REPÚBLICA DE COLOMBIA
SUPERINTENDENCIA DE INDUSTRIA Y COMERCIO

Oficio N° 10157

Ref. Expediente N° NC2017/0010135

Asunto: MODELO DE UTILIDAD

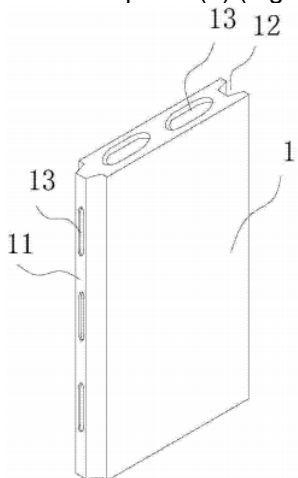
bloque sólido plano (1) de un solo componente cementicio de bajo peso caracterizado por:	(resumen) (...) En el que el segmento de pared comprende además varillas de tensión de acero colocadas a través de un marco de metal entre dos lados externos del segmento de pared (reiv. 12) (...)el segmento de pared comprende un primer hormigón liviano (reiv. 10). (...) La sección de pared está formada por dos paneles cementosos espaciados (Párr. 46).	La cavidad del cuerpo de la plataforma está llena de materiales de espuma de cemento que se utilizan como capa central (...) Las barras de acero preestablecidas están distribuidas longitudinal y uniformemente entre la superficie interna y la superficie externa del cuerpo de la placa. (resumen)
Tener unas cavidades (7) en su núcleo interno, las cuales atraviesan verticalmente el bloque cementicio.	En la figura 5 se enseña un panel donde el núcleo interno está conformado por unas cavidades entre los elementos que comprenden una superficie superior del segmento de pared tiene una capa de hormigón y / o la placa de óxido de magnesio (144).  Diagrama de un panel con cavidades. Se muestra un panel rectangular con una superficie superior texturizada. Una etiqueta 'Cavidades' con una flecha azul apunta a una de las cavidades internas. El número 150 está etiquetado en la parte inferior derecha del panel.	Cavidades (13) en el núcleo de material las cuales atraviesan verticalmente el panel (1) (Fig. 1).  Diagrama de un panel con cavidades. Se muestra un panel rectangular con una superficie superior texturizada. Una etiqueta 'Cavidades' con una flecha azul apunta a una de las cavidades internas. El número 150 está etiquetado en la parte inferior derecha del panel.

De acuerdo con la tabla anterior, las características esenciales del producto del reivindicación 1 habían sido divulgadas previamente en los documentos D1 y D2, por lo tanto, la materia reivindicada no es nueva.

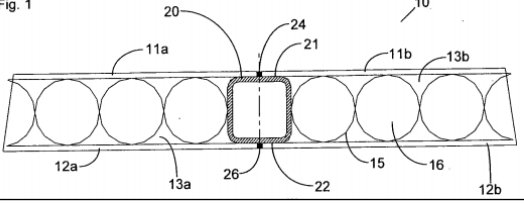
de un solo componente cementicio de bajo peso caracterizado por:	transferencia de calor a través del panel en un incendio (Pág. 6, dos últimas líneas) (...) El panel (10) que se muestra en la figura 1 es un miembro estructural de placa intercalada que comprende placas exteriores superior e inferior (placas frontales) (11a, 11b, 12a, 12b) que pueden ser de acero o aluminio y tienen un espesor (Pág. 5, último párrafo).
Tener unas cavidades (7) en su núcleo interno, las cuales atraviesan verticalmente el bloque cementicio.	El núcleo (13a, 13b) se puede proporcionar entre los paneles superior e inferior de cualquier manera. En una realización, esto se realiza sellando alrededor de los bordes exteriores (longitudinales) (25) y los extremos externos (transversales) (26). Por lo tanto, un panel tiene al menos dos cavidades formadas entre las placas superior e inferior y separadas por al menos un miembro de unión (20). Estas cavidades pueden inyectarse con material para formar el núcleo (13) (Pág. 7, segundo párrafo). La figura 3 ilustra una segunda realización que es la misma que la primera realización, excepto como se describe a continuación. En todas las Figuras 3-7, se han omitido las formas huecas (15) que incluyen huecos (16) de la Figura 1. Sin embargo, estas realizaciones también pueden tener esas características (Pág. 13, segundo párrafo). Fig. 1

De acuerdo con la tabla anterior, las características esenciales del producto del reivindicación 1 habían sido divulgadas previamente en el documento D3, por lo tanto, la materia reivindicada no es nueva.

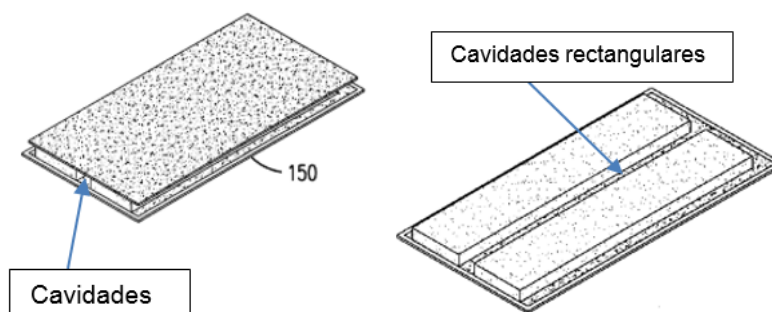
- Reivindicación 2: En la figura 5 se enseña un panel donde el núcleo interno está conformado por unas cavidades entre los elementos que comprenden una

superficie superior del segmento de pared tiene una capa de hormigón y / o la placa de óxido de magnesio (144).

La reivindicación dependiente 2 no menciona alguna característica que haga nueva al producto de la reivindicación 1, por lo cual se considera que no es nueva.

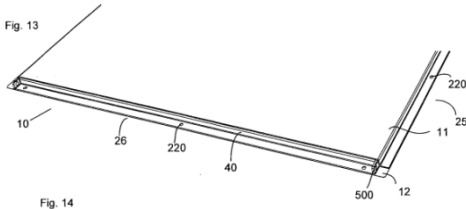
Características esenciales	D1 (US2009113820)	D3 (WO2010058155)
Panel estructural liviano, prefabricado con acero integrado (2) que comprende un bloque sólido (1) plano de un solo componente cementicio de bajo peso caracterizado por:	Un sistema de pared prefabricado utilizado en la construcción de una estructura (resumen) (...) En el que el segmento de pared comprende además varillas de tensión de acero colocadas a través de un marco de metal entre dos lados externos del segmento de pared (reiv. 12) (...)el segmento de pared comprende un primer	Un panel prefabricado (resumen) (...) Esto da como resultado tanto un peso ligero como una mejor resistencia al fuego desde la perspectiva de la transferencia de calor a través del panel en un incendio (Pág. 6, dos últimas líneas) (...) El panel (10) que se muestra en la figura 1 es un miembro estructural de placa intercalada que comprende placas exteriores superior e inferior (placas frontales) (11a, 11b, 12a, 12b) que pueden ser de acero o aluminio y

hormigón liviano (reiv. 10). (...) La sección de pared está formada por dos paneles cementosos espaciados (Párr. 46).	tienen un espesor (Pág. 5, último párrafo).
Tener un canal de la parte superior.	En la figura 5 se enseña un panel que está conformado por un canal en la parte superior 	Se conforma un canal en el borde del miembro (40) (Fig. 14). 
Tener soldado en sus extremos perfiles metálicos los cuales permiten el acoplamiento del acero de un panel con el acero de otro.	Tiene unido en sus extremos perfiles metálicos (140).  Fig. 5	En la quinta realización de las Figuras 6a y 6b, se pueden producir dos paneles separados (10a, 10b) que pueden unirse posteriormente entre sí. Cada panel (10a, 10b) tiene el borde interno (10) del panel unido bloqueado por un miembro de unión (20a, 20b). Con referencia al primer panel (10a), el primer miembro de unión (20a) se coloca entre la primera placa superior (1a) y la primera placa inferior (12a). Los bordes interiores de la primera placa superior (1a) y la primera placa inferior (12a) están soldados a las caras superior e inferior del primer miembro de unión (20a), respectivamente. El segundo panel (10b) se prepara de la misma manera. Luego se introduce una viga en I (500) entre los dos paneles (10a, 10b). La viga en I (500) tiene un tamaño tal que su hoja continua es lo suficientemente larga para que los bordes interiores de los paneles (10a, 10b) puedan insertarse entre las pestañas de la viga en I (500). Después de que los bordes internos de los paneles (10a, 10b) hayan sido insertada en cualquier lado de la viga en I, las soldaduras (510) se pueden hacer entre las bridas y la placa adyacente (Pág. 14, tercer párrafo).

De acuerdo con la tabla anterior, las características esenciales del producto de la reivindicación 7 habían sido divulgadas previamente en los documentos D1 y D3, por lo tanto, la materia reivindicada no es nueva.

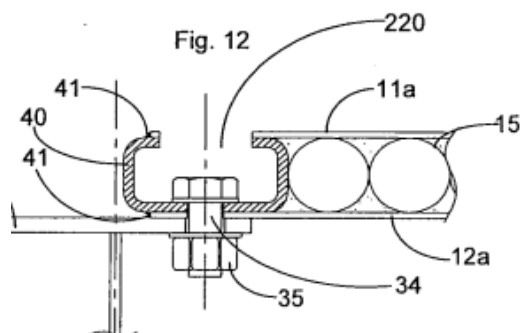
- Reivindicación 8: Esto significa que cada borde externo debe soldarse al miembro de extremo (40) individualmente usando soldaduras (41) (Página 16 tercer párrafo. Fig. 12 de D3).

- Reivindicación 9: La figura 10 divulga una pared donde se usa una aplicación de poste y viga de acero. En esta realización, los postes de acero (170) se aseguran en su sitio después de verter el piso (Párr. 45 de D1).

En la figura 3, se usan dos miembros de unión 20a, 20b. Los miembros de unión 20a, 20b están posicionados entre la primera placa superior 1 la y la primera inferior 12a y entre la segunda superior 11b y la segunda placa inferior 12b, respectivamente. La primera placa superior 1 la está soldada a lo largo de su borde interno al primer miembro de unión 20a en la superficie superior del primer miembro de unión 20a. La primera placa inferior 12a está soldada a lo largo de su borde interno a la superficie inferior del primer miembro de unión 20a. De forma similar, la segunda placa superior 11b y la segunda placa inferior 12b están soldadas a las superficies superior e inferior del segundo miembro de unión 20b. El primer y segundo miembros de unión 20a, 20b se sueldan entre sí usando soldaduras, por ejemplo, soldaduras de filete 201 (Párr. 13, segundo párrafo, de D3).
